**Věc: vyjádření k dokumentaci vlivů záměru „Klánovická spojka“ na životní prostředí na základě oznámení Krajské správy a údržby silnic Středočeského kraje, p. o.**

**Podává: Městská část Praha-Klánovice, IČ: 002 40 281, se sídlem: U Besedy 300/8, Praha-Klánovice, 190 14, (dále též jen „MČ Praha-Klánovice“ nebo „MČ“),  
zastoupená: Mgr. Zorkou Starčevičovou, starostkou**

### **Připomínky k Akustické studii - příloze H.2. dokumentace (Ing. Petr Jurtin – Ametris, únor 2021)**

Na str. 52 je zařazena tabulka 17 a na str. 54 obrázek 20 s následující Hlukovou mapou:

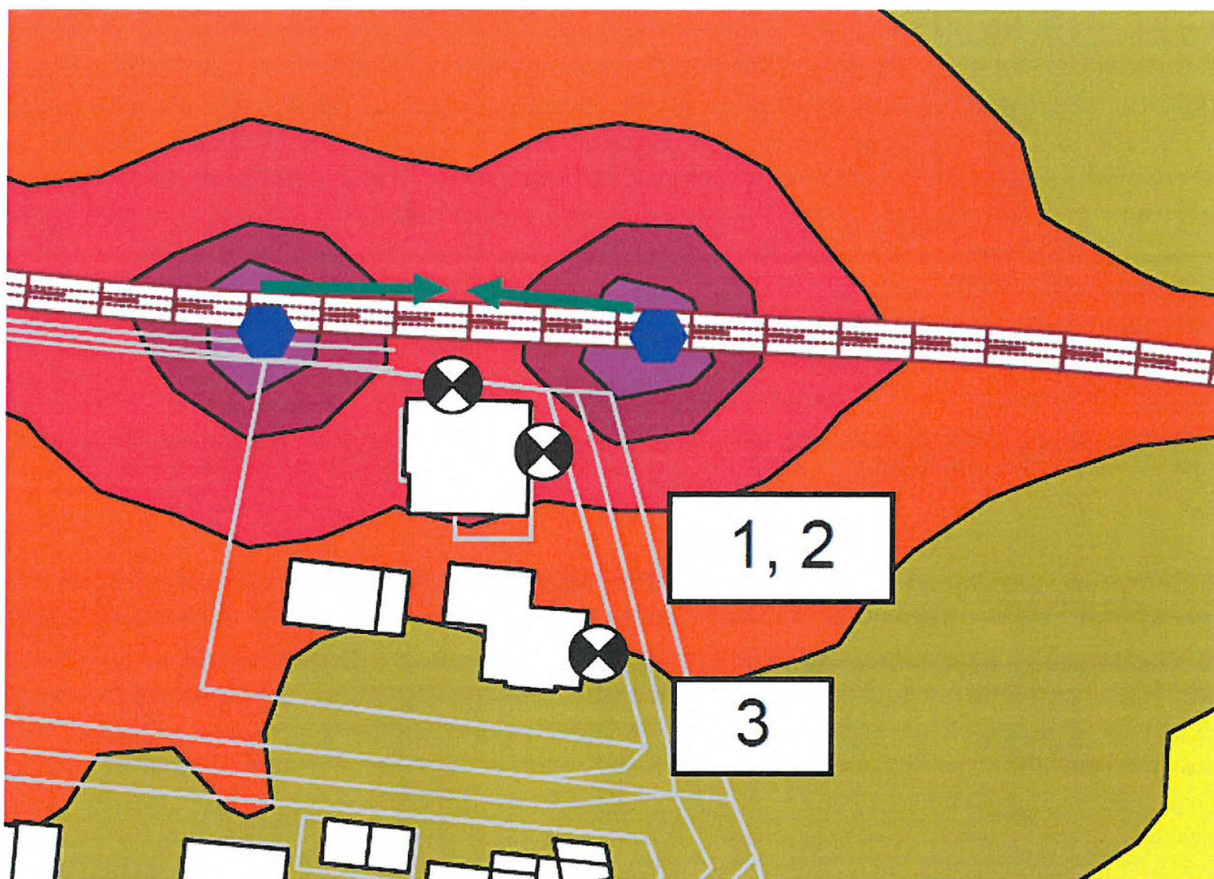
K tomu MČ namítá: **Bude-li projednávání pokračovat, vzhledem k délce výstavby, je v další fázi nutné navrhnout i příslušná dočasná protihluková opatření, zejména mobilní PHS.**

#### **Připomínky k Příloze 4:**

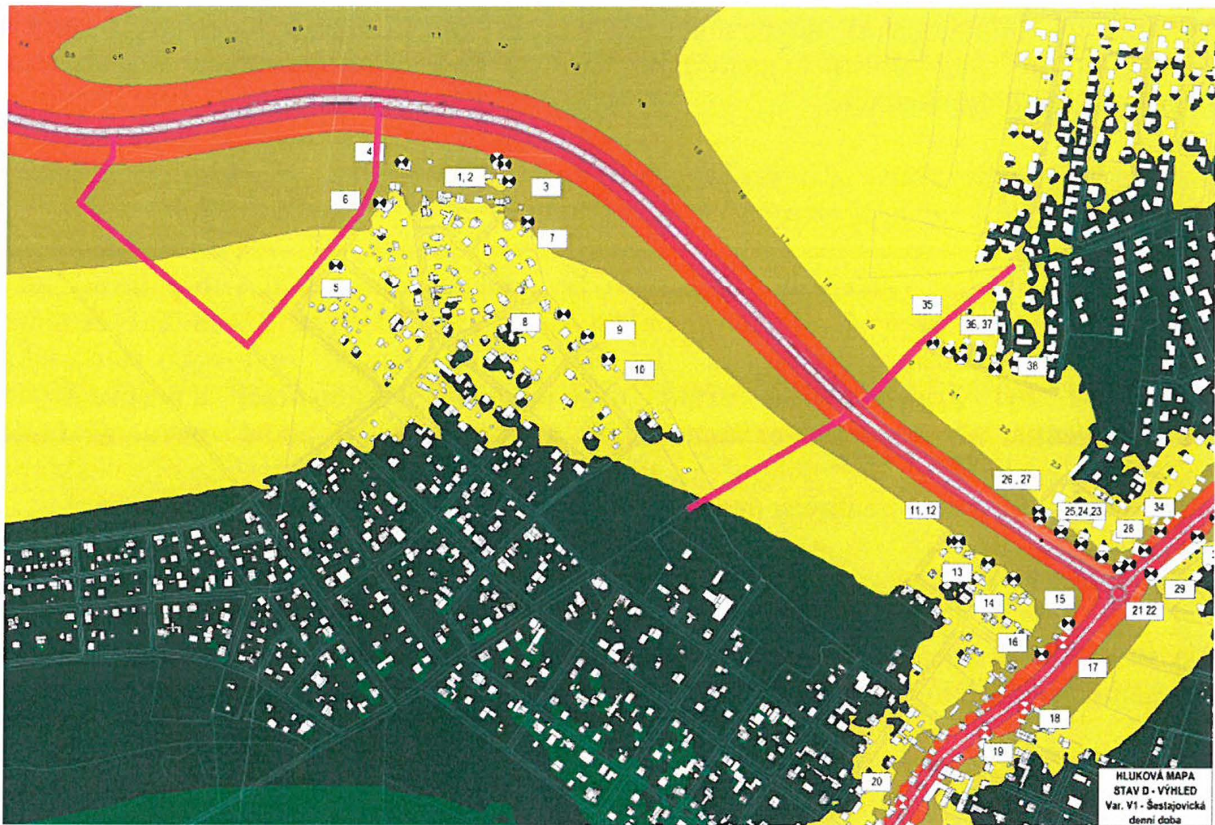
MČ namítá: V legendě obou hlukových map, nazvaných „Příloha 4“, se uvádí, že jde o „noční dobu“. Chybí tedy buď výpočet pro denní dobu, anebo musí zpracovatel opravit v jedné z těchto map příslušný údaj v legendě.
